Actualizacion_xlrs_21_05_2019

Actualización

21-29 Mayo 2019

**MEJORAS SOFTWARE DISPOSITIVOS XLRS Y DMDSTUDIO V:4.87
21-Mayo-2019:**

**RESUMEN MEJORAS EN TRANSMISORES XLRS, RECEPTORES RXLRS, TRANSMISOR VIDEO
XOSD3W Y DMD STUDIO 21-Mayo-2019:**

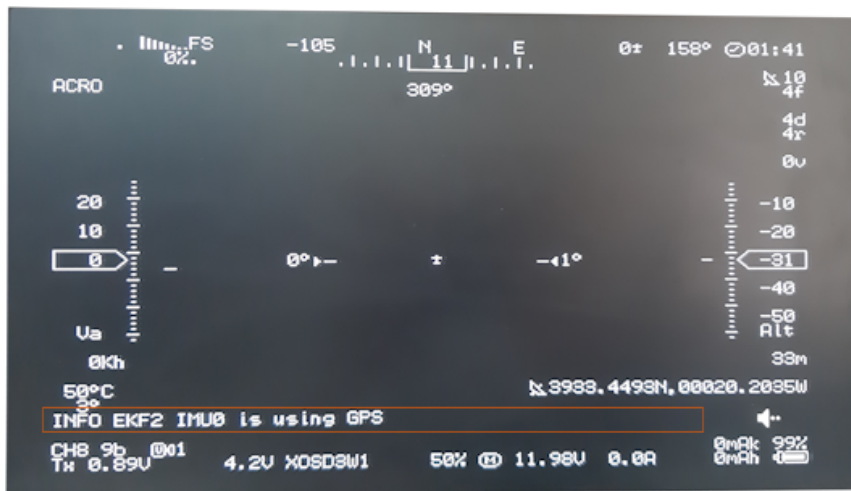
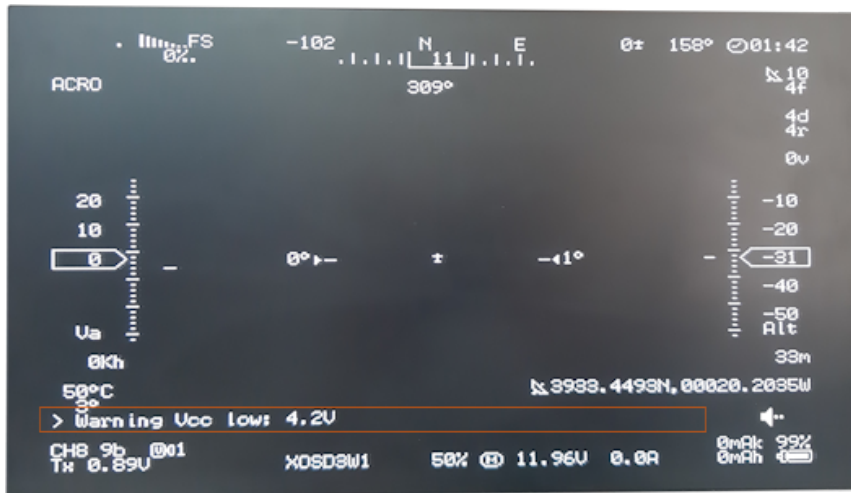
Visualización batería principal hasta 65,5V en OSD.

Configuración nivel de alarma de la batería 1 y batería 2 desde [DS/XOSD/MSG.](#)

Visualización mensajes de alarmas y notificación Mavlink con 30 segundos de duración, se visualizan hasta 5 mensajes simultáneos entre telemetria Mavlink y telemetria XLRs.

Se añaden nuevos botones "P1 (Pagina 1), P2 (Pagina 2), P3 (Pagina 3)" para configurar los objetos/instrumentos de cada página de forma predeterminada.

Se añade un botón "P3WI (Pagina 3 vacía)" borra los objetos/instrumentos en la página 3 para trabajar sin OSD.

Ahora hay hasta 23 modos posibles y el texto es configurable hasta 6 caracteres.

También se ha actualizado la pestaña [DS/XOSD/APMSG](#) para facilitar la configuración de cada modo de vuelo.

Se añade un botón nuevo **“DEFAULT PIXHAWK CUBE”** para añadir los modos de vuelo por defecto.
